リタル製品 仕様変更のお知らせ

対象製品	TS-8、SE8 シリーズの全てのマウンティングプレートを使用している製品： 8215/8245/8265/8080/8284/8880/8285/8881/8286/8004/8204/8005/8205/ 8006/8206/8208/8226.500、5840-5846.500 他（下塗り品、特注品含む）
変更時期	2018年11月製造分より変更（ドイツ） ※その他の製造拠点についても順次変更となります ※※移行中は新旧の仕様が混在します
変更理由	新型エンクロージャーとの共通化
変更内容	<ul style="list-style-type: none"> <li>・下部取り付け部品（スライドブロック）の変更</li> <li>・コーナー部 丸穴φ9 廃止</li> <li>・アース取り付け用穴移動</li> <li>・アースシンボル彫刻追加</li> <li>・スライドブロック取り付け部加工の変更</li> <li>・幅1000以上のマウンティングプレート中央部の丸穴φ6×2のうちの一つを廃止</li> <li>・側面上下部の丸穴の配置の変更</li> <li>・側面中央部の丸穴3ヶ（φ11×1、φ9×2）のうち、φ11×1移動、φ9×2廃止</li> </ul>

・下部取り付け部品（スライドブロック）の変更

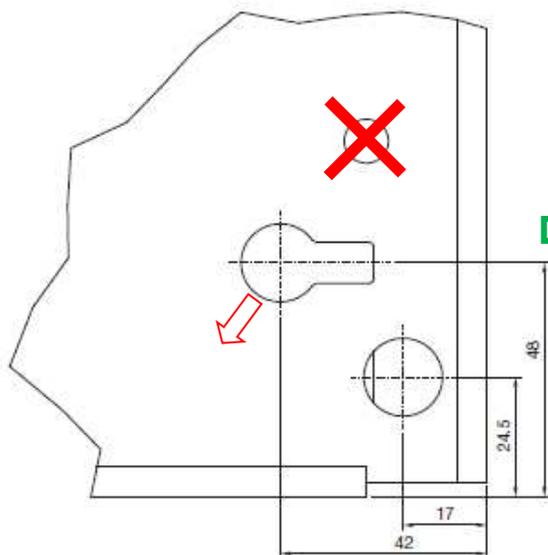
※目盛りの有無は製造拠点によります（混在有り）

正面 コーナー部分

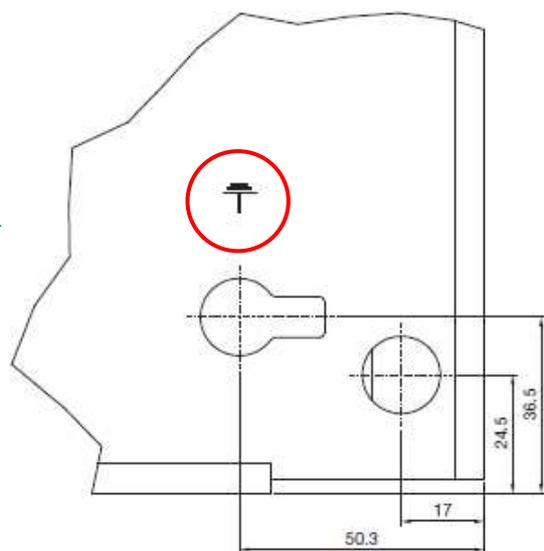
- $\phi 9$  丸穴廃止
- アース取り付け用穴の移動

- アースシンボル彫刻の追加

底面 コーナー部

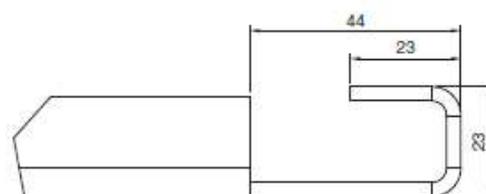
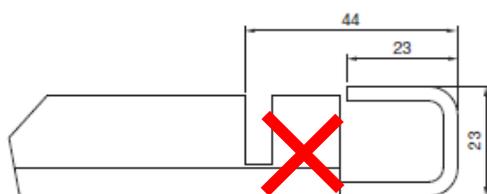
- スライドブロック取り付け部加工変更
